Rapport de l'Inspection des installations classées

Visite d'inspection du 14/03/2024

CTCV CARRIERES

« La Roche Guillaume »
85220 Landevieille

Plan 1. Localisation des points de surveillance ponctuelle

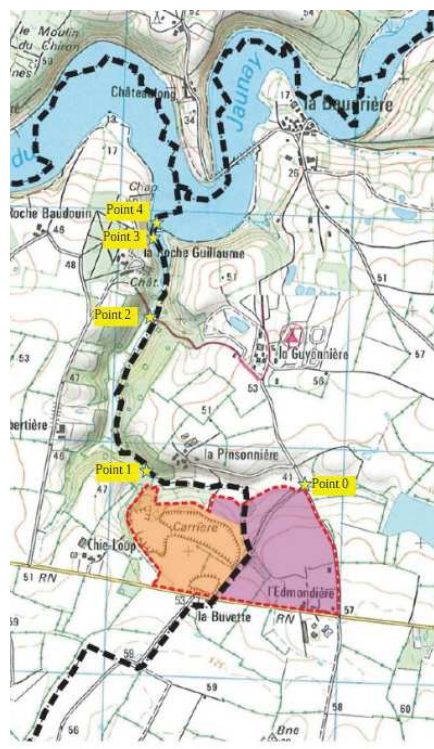
L'exploitant procède au suivi du pH et de la conductivité sur l'ensemble des points demandés dans le cadre de l'arrêté de mesures d'urgences. Pour répondre à la demande de l'inspection du 26/02/2024, ce suivi a été renforcé par l'ajout au suivi susmentionné d'un point complémentaire à la passerelle du Château (coordonnées : Longitude : -1,75640 ; Latitude : 46,65476 - cf plan1 - « point 2 »).

Le pH de l'Edmondière en amont de la carrière peut être de l'ordre de 5,5 mais reste principalement compris entre 6,4 et 7,9. Le pH à l'aval de l'Edmondière, à la sortie de la carrière reste relativement bas au environ de 3. Le pH au niveau de la passerelle (cf plan1 - « point 2 ») a été mesuré entre 5,5 (28/02) à 6,6 (13/03).

Au vu de la présence d'une prise d'eau potable dans la retenue d'eau du Jaunay, **l'inspection demande à l'exploitant de compléter son plan de surveillance en réalisant sous 7 jours puis tous les 15 jours**, une campagne de suivi dans le milieu en amont (point 0) et aval immédiat (point 1) de la carrière sur le Ruisseau de la Roche Guillaume, en aval éloigné (point 2) et en aval lointain en amont et aval de la digue (point 3 – amont digue et point 4 – aval digue). **L'ensemble de ces points sont repris dans le plan ci-contre (en jaune).** Les analyses porteront sur les paramètres suivants :

- 1) pH, conductivité, MES, Sulfates, Sulfures ;
- 2) Métaux potentiellement liés au drainage acide : Aluminium, Cuivre, Fer, Manganèse, Nickel, Zinc ;
- 3) Autres métaux : Arsenic, Cadmium, Chrome, Plomb.

Les résultats sont à transmettre à l'inspection. L'exploitant a indiqué lors de la visite avoir procédé aux prélèvements le 13/03/2024.

Plan 2. Relevés pertinents (pH) réalisés le 14/03/2023 (fond cartographique dossier de demande d'autorisation – Phase d'exploitation avancée)

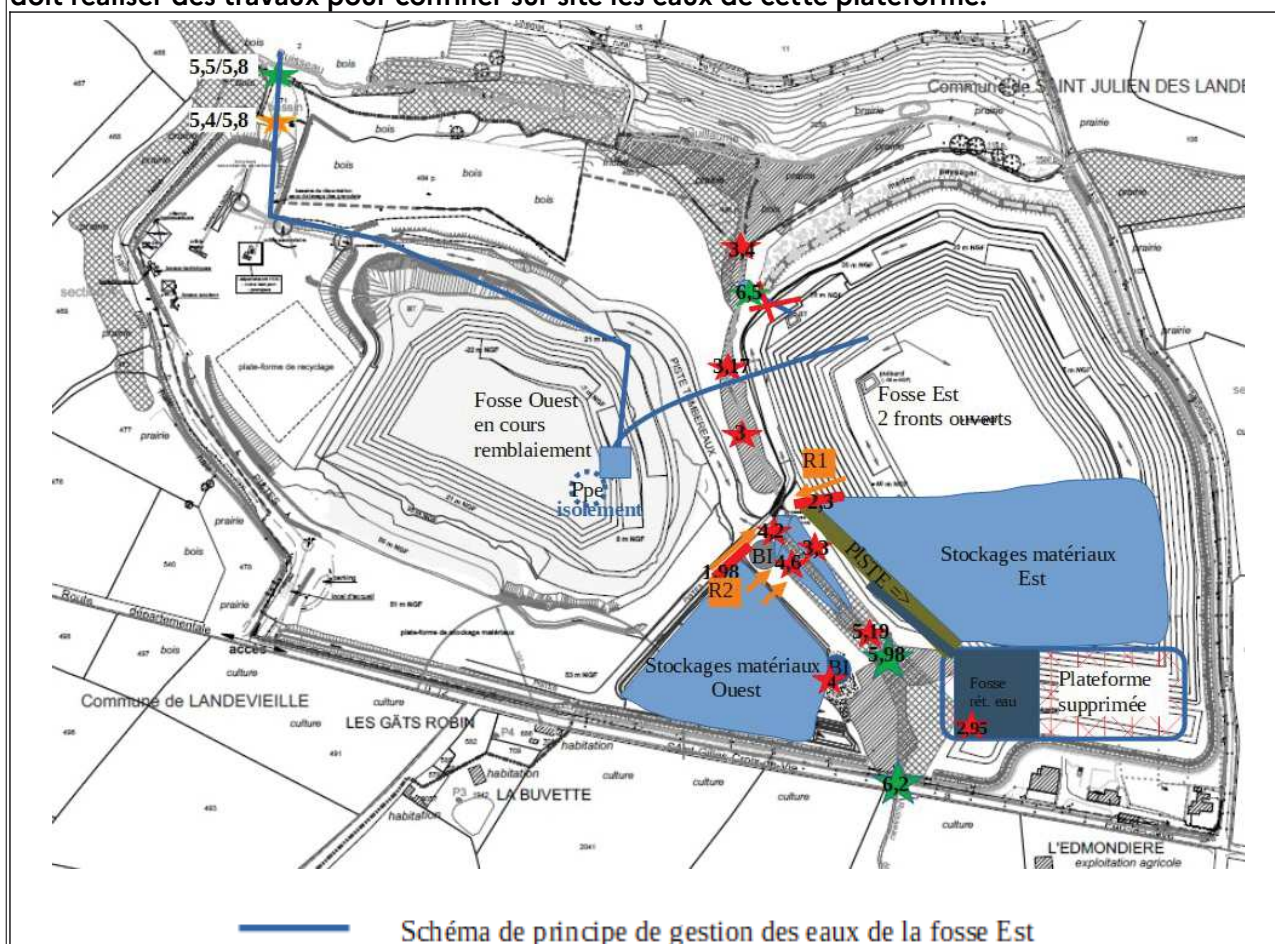
Plusieurs relevés de pH ont été réalisés au sein du ruisseau de l'Edmondière et à sa proximité. Les relevés principaux sont repris au plan 2.

Dans l'objectif de supprimer tout ruissellement d'eau vers l'Edmondière, le terrassement de la piste longeant la zone de stockage de matériaux à l'Est, le long de l'Edmondière, a été repris et un fossé permet d'amener les eaux de ruissellement vers le bassin susmentionné (cf photographies 1,2 et 3 et plan). Des mesures de pH ont été réalisées le long de la piste surplombant l'Edmondière. Un mince filet d'eau (pH 2,3) a été identifié comme pouvant aussi contribuer à l'acidification de l'Edmondière. **L'exploitant prévoit de compléter rapidement ces travaux pour supprimer cet écoulement** (cf photographie 4 et sur plan point « R1 »).

La zone de stockage Ouest, lors de la visite présente également une flaque d'eau (pH 1,98) surplombant ce ruisseau susceptible de ruisseler en cas de pluie et quelques ravinements (sans eau lors de la visite) le long de la plateforme (cf photographie 8 et sur plan point « R2 »). **L'exploitant doit réaliser des travaux pour confiner sur site les eaux de cette plateforme.**

- informer l'inspection de la finalisation des travaux de modification du circuit d'eau de la fosse Est (prévue pour la semaine 12).
- continuer les travaux de gestion des eaux sur son site et avertir l'inspection de leur finalisation.
